Kontrola volného bytu

Projekt	Brno-Střed_SANDBOX
Č. projektu	001
Budova	Václavská 15
Výkres	D-04-PŮDORYS 3NP (Verze 1)
Pracovní balíček	Kontrola volného bytu - Hroš
Hold point	Finální kontrola

Identifikace volného bytu a pověření osoby ke kontrole

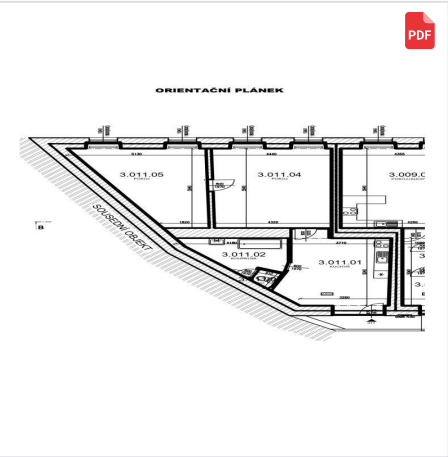
Zárubně vstupních dveří:	bez závad.
--------------------------	------------

Zárubně jsou bez závad provede se pouze jejich očištění po dokončení stavby.

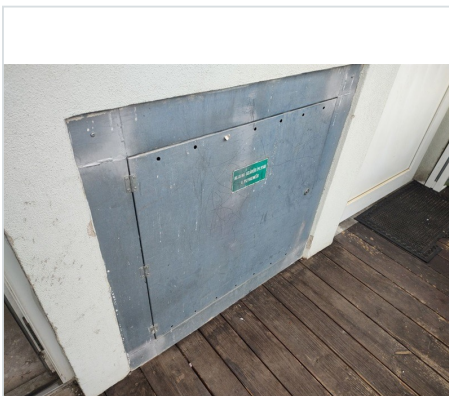
Stav plynoinstalace v bytě:

Rozvody nevyhovující, nutná
kompletní výměna.

Rozvod plynu bude proveden kompletně nově. Materiál trubek bude měď. Rozvody budou zasekané ve stěnách, pokud nebude s objednatelem dohodnuto jinak.

Zhotovitel zajistí projektovou dokumentaci a revizní zprávu nového rozvodu.

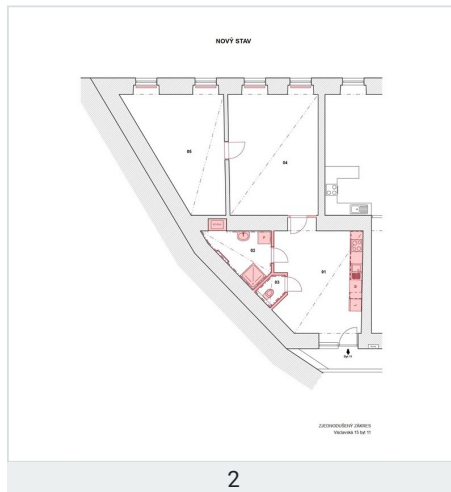
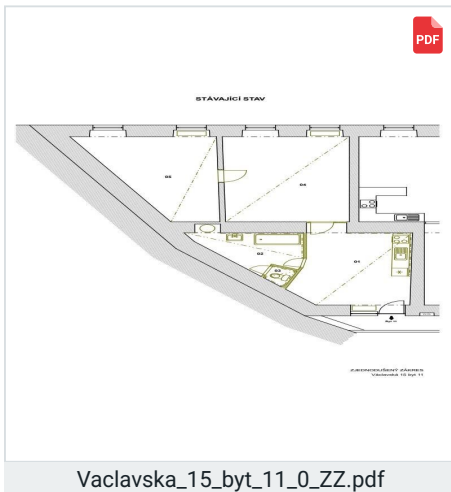
Požadovaný stav dispozice:	Nutná úprava dispozice, za tímto účelem bude zpracován zjednodušený zakres.
<i>Změnil uživatel Ivo Hroš, OISBD_Brno-střed, 7. pro 2025, 11:07</i>

Doplňující informace v případě, že dochází ke změně dispozice bytu.	
Nová dispozice 3+KK.	
Materiál příček bude stanoven na základě doporučení statika.	
Novou dispozici, rozmístění zařizovacích předmětů a umístění kotle je možné mírně upravit s ohledem na stav zjištěný po provedení bouracích prací a po přesném zaměření. Změny musí odsouhlasit TDS.	
<i>Změnil uživatel Ivo Hroš, OISBD_Brno-střed, 9. pro 2025, 08:36</i>

Při úpravě dispozice zhotovitel stavby zajistí na své náklady statické posouzení bouraných konstrukcí, které bude obsahovat popis postupu bourání a zajištění stávajících konstrukcí.

Dále pak statický návrh případných souvisejících úprav.
